Febrero, 2024

Controladores de paquete AK-PC 772B y AK-PC 781B**Lanzamiento de nuevas versiones de producto con comunicación sobre IP hacia la serie AK-SM 800A**

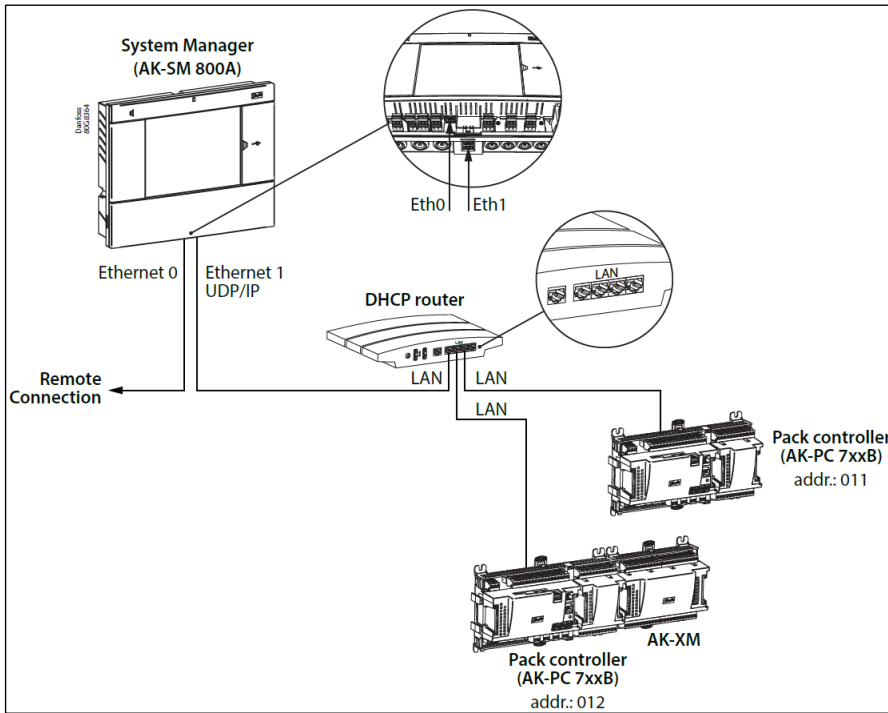
Debería esperar tener que configurar una nueva configuración de red para la comunicación entre el AK-PC 772B y el AK-PC 781B hacia el administrador del sistema AK-SM 800A según el siguiente dibujo. En la configuración de red necesitarán utilizar un enrutador DHCP para el direccionamiento IP del paquete.
